BOLETÍN ESPECIAL N° 020
(AYUDAS A LA NAVEGACIÓN)

AVISOS A LOS NAVEGANTES FLUVIALES
SERVICIO DE HIDROGRAFÍA Y NAVEGACIÓN
DE LA AMAZONÍA

Se pone en conocimiento de los navegantes en general de la cuenca del río Madre de Dios, que el día 17 julio 2026, personal técnico del Servicio de Hidrografía y Navegación de la Amazonía efectuó el mantenimiento y reencendido del farolete "Puerto Pardo", ubicado en el río Madre de Dios, poblado del mismo nombre, frontera con el Estado Plurinacional de Bolivia.

El gráfico muestra el lugar de la ubicación del farolete, siendo la carta afectada HIDRONAV-6401 Lámina 1 de 31 "Carta de Practicaje del río Madre de Dios"

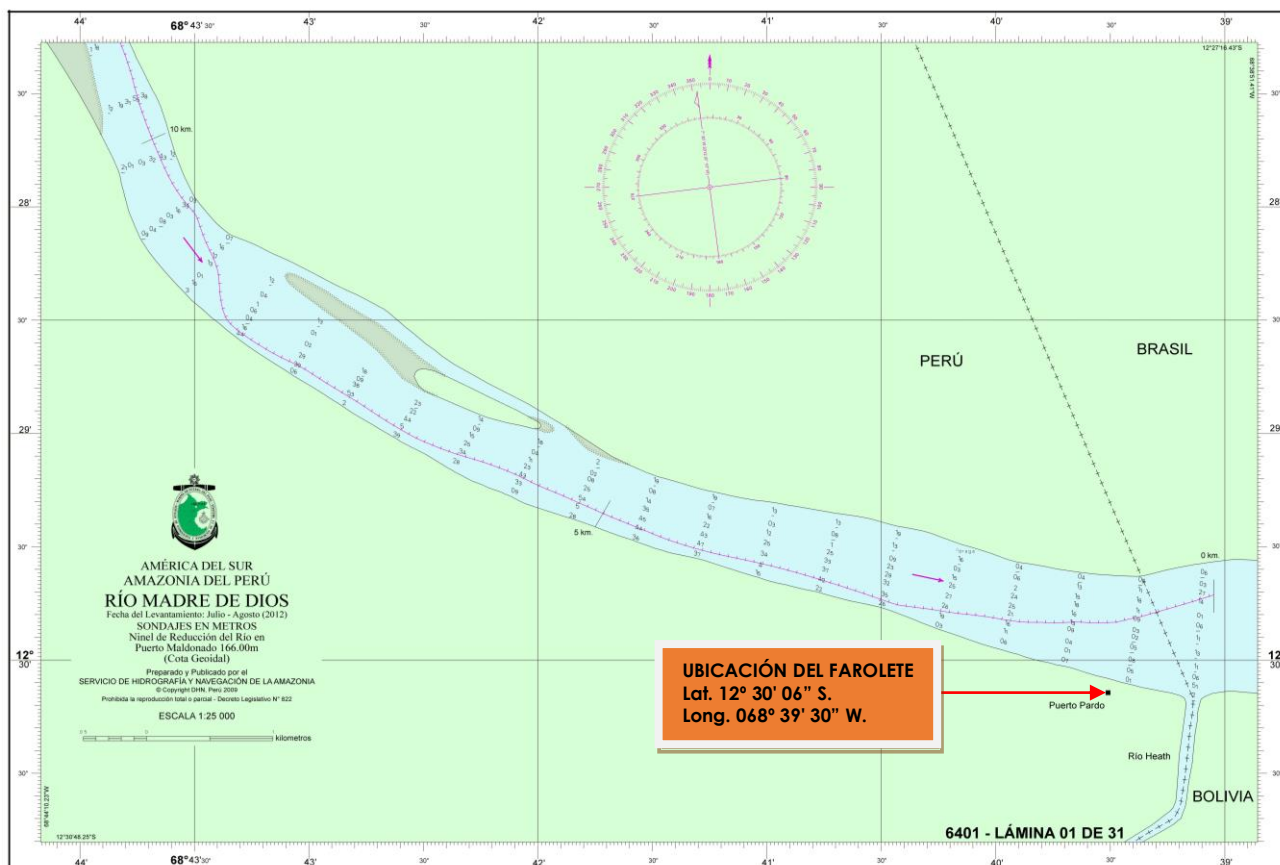
Se instaló una Linterna Marina Solar REVON-AO-ML-4S, con un alcance de 6 millas náuticas y las siguientes características de fases: 1s de luz y 3s de eclipse, en las siguientes coordenadas:

Lat. 12° 30' 06" S. Long. 068° 39' 30" W.
